MISE EN SERVICE DU RÉACTEUR EPR FLAMANVILLE 3

Novembre 2022

Réponses d'EDF à l'avis de l'Autorité
environnementale n°Ae 2021-106

Figure n°1 : Réacteur à quatre boucles

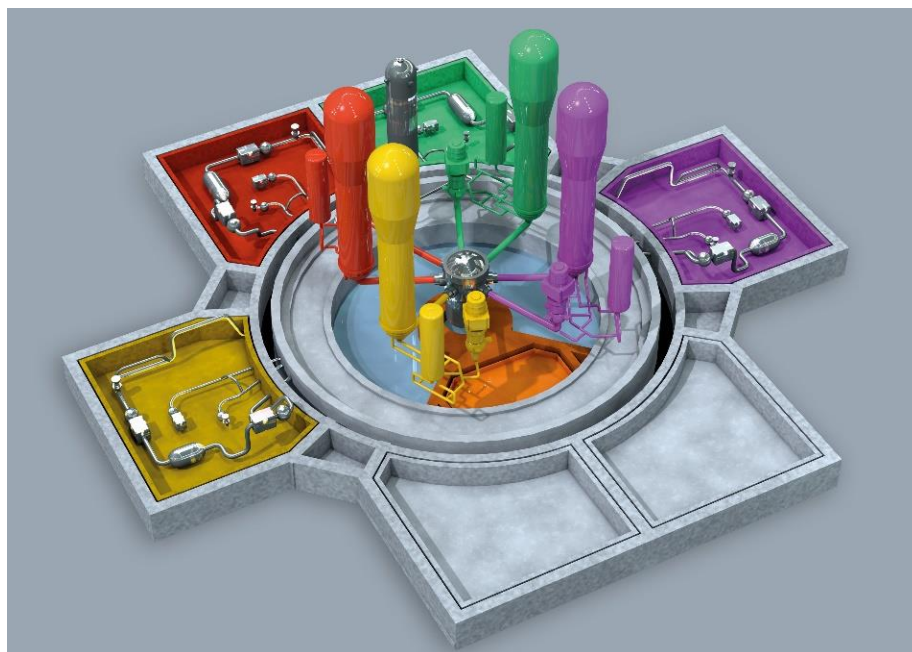
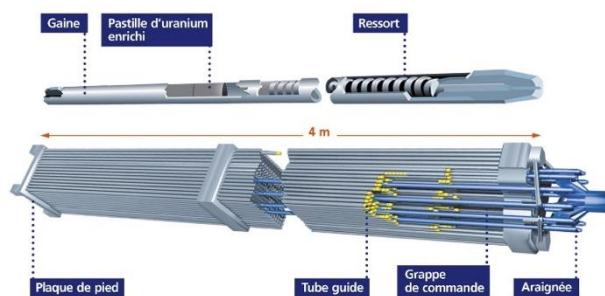
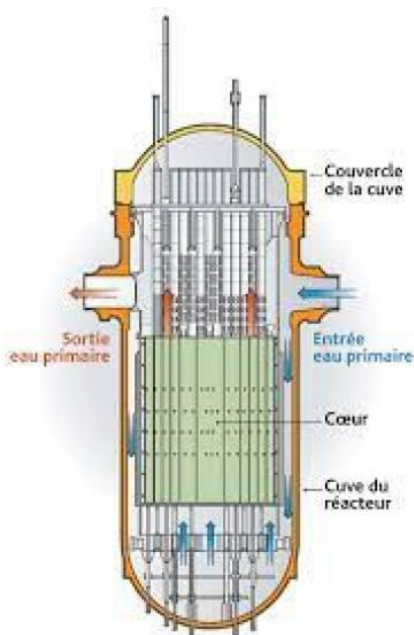
Commentaire de l'Ae (pages 9/38)

« L'Ae recommande d'explicitier les combustibles qui seront utilisés dans l'EPR. »

Le réacteur de Flamanville 3 est prévu pour pouvoir utiliser du combustible à base d'uranium naturel. Ce type de combustible est identique à celui qui était prévu dans l'étude d'impact du Dossier de demande d'autorisation de création de l'EPR de 2006 et son utilisation correspond bien aux rejets considérés dans l'étude d'impact. Il correspond au type de combustible usuellement utilisé dans les autres réacteurs à eau pressurisée (REP) du parc nucléaire français actuel.

Il s'agit d'un réacteur à quatre boucles.

Le cœur du réacteur contient un ensemble de crayons combustibles au sein duquel se déroule la réaction de fission qui produit l'énergie.

Ces crayons combustibles contiennent des pastilles d'oxyde d'uranium (Uranium Naturel Enrichi) empilées dans un tube de gaine en alliage métallique obturé et soudé de manière étanche pour encapsuler le combustible. Ces crayons sont regroupés au sein d'assemblages combustibles qui les maintiennent en faisceau par des grilles et des embouts supérieurs et inférieurs. Chaque assemblage combustible est composé de 265 crayons de combustible et de 24 tubes guides. Le réacteur EPR du site de Flamanville contient 241 assemblages combustibles. La structure des assemblages de combustible prévue pour fonctionner dans le réacteur n°3 de Flamanville est similaire à la technologie des assemblages actuellement déployée sur le parc nucléaire français.

La gestion combustible, qui représente les caractéristiques énergétiques du combustible chargé dans le réacteur, est une gestion UO₂ par tiers de cœur avec des recharges nominales de 80 assemblages enrichis à 4,2% en ²³⁵U.

Figure n°4 : cycle du combustible

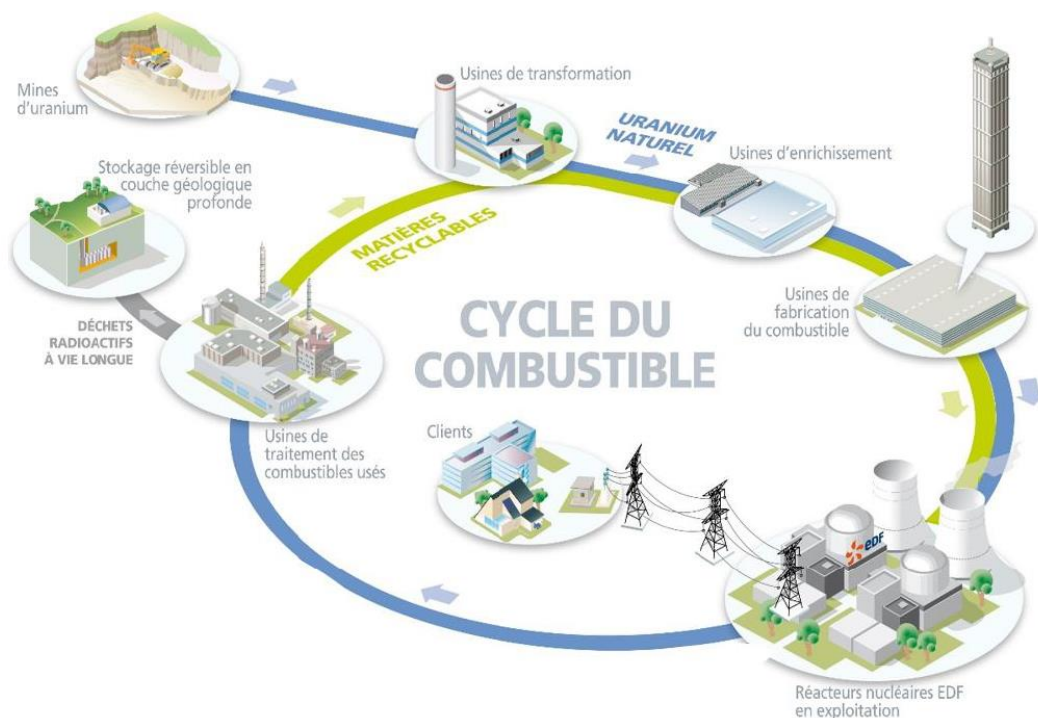
Commentaire de l'Ae (pages 29/38)

« L'Ae recommande d'étendre le chapitre "gestion des déchets" à toutes les matières radioactives, de caractériser l'ensemble des matières produites par le site et de préciser leur devenir, notamment celui des combustibles usés, et les incidences des installations de gestion nécessaires. »

Ainsi, comme tout autre réacteur REP du parc nucléaire français actuel, le réacteur de Flamanville 3 est prévu pour pouvoir, en base, utiliser du combustible à base d'uranium naturel.

Le cycle du combustible est représenté dans la figure suivante :

Ce minerai est extrait de mines, chimiquement transformé, puis enrichi en uranium 235 pour pouvoir fonctionner en réacteur. L'uranium naturel ainsi enrichi (UNE) est introduit sous forme de pastilles dans des tubes métalliques étanches qui sont assemblés pour former des assemblages. Ces derniers sont ensuite chargés dans le réacteur pour former le cœur, celui de Flamanville 3 étant constitué de 241 assemblages au total. Ils permettent de produire de l'électricité pendant quelques années avant d'être définitivement déchargés du cœur. Ils sont alors entreposés sous eau dans la piscine de refroidissement jouxtant le réacteur pendant une durée plus ou moins longue.
